Изх. № 22-324-6

24.02.2020 г.

**„Изграждане на училищна сграда в УПИ I – 1367 Училище от кв. 63 по ПУП на гр. Раковски, кв. Секирово, община Раковски“**

# ДЕТАЙЛ ПАРАПЕТ ПРОЗОРЦИ

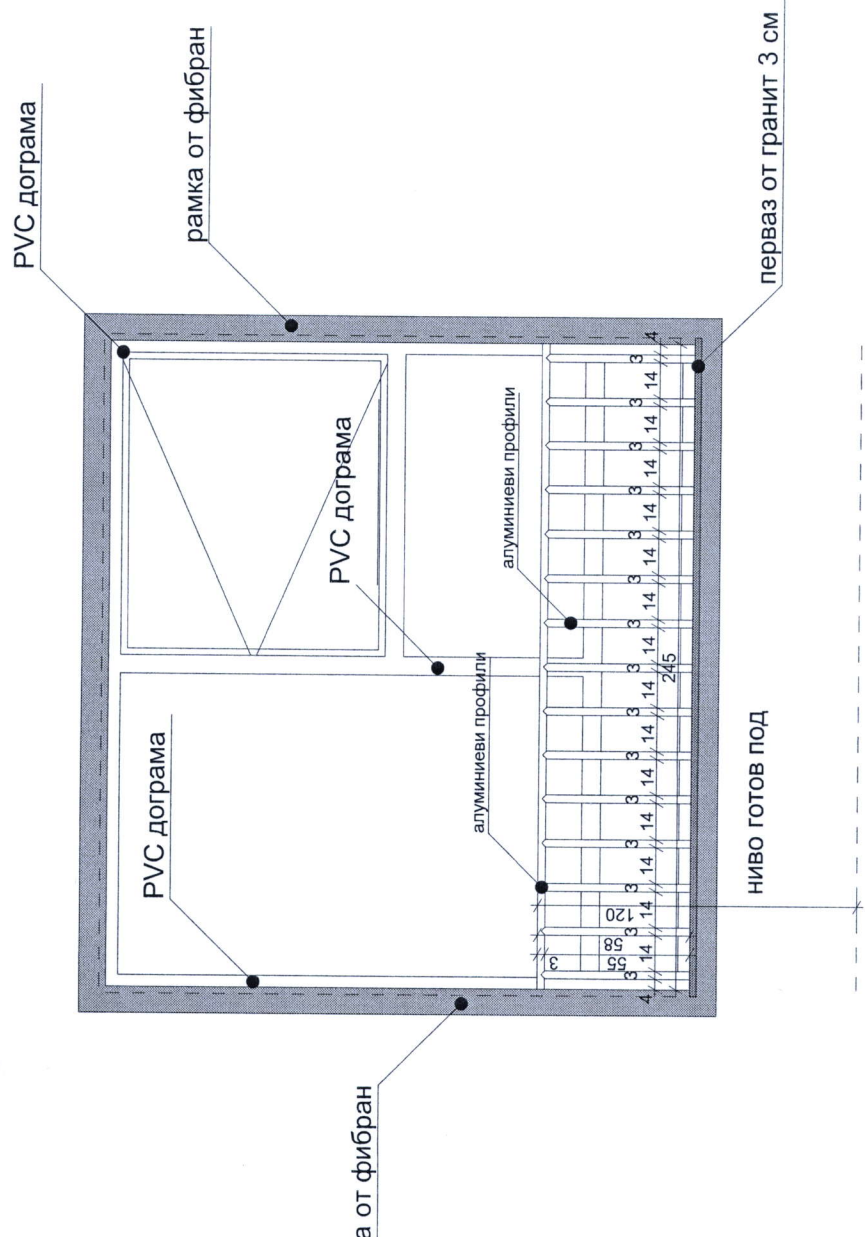
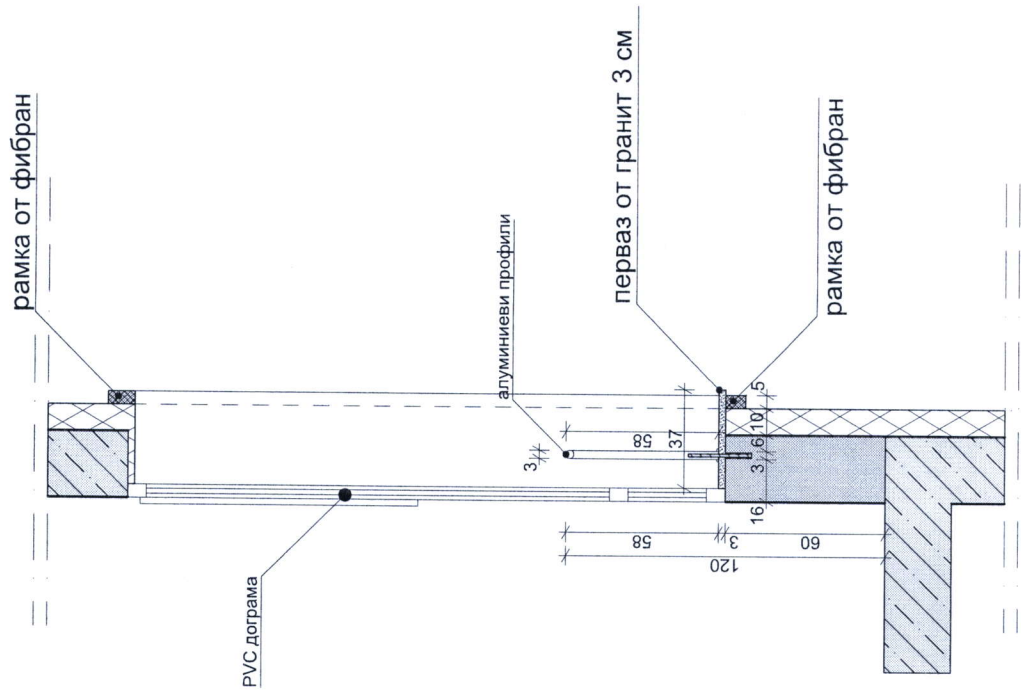
**Въпрос № 2** Относно част „Архитектура“, поз. 16 „Доставка и монтаж на парапет по стълбище (съгласно детайл); поз. 22 „Доставка и монтаж на парапет по фасадни прозорци“ и поз. 30 „Доставка и монтаж на алуминиев парапет по бетонова рампа (съгласно детайл)“, моля да предоставите детайли на трите вида парапети?

Парапетите по позиции № 16, №22 и №30 се виждат на чертежите в част „Архитектура“, но прилагаме и извадка на трите детайла.
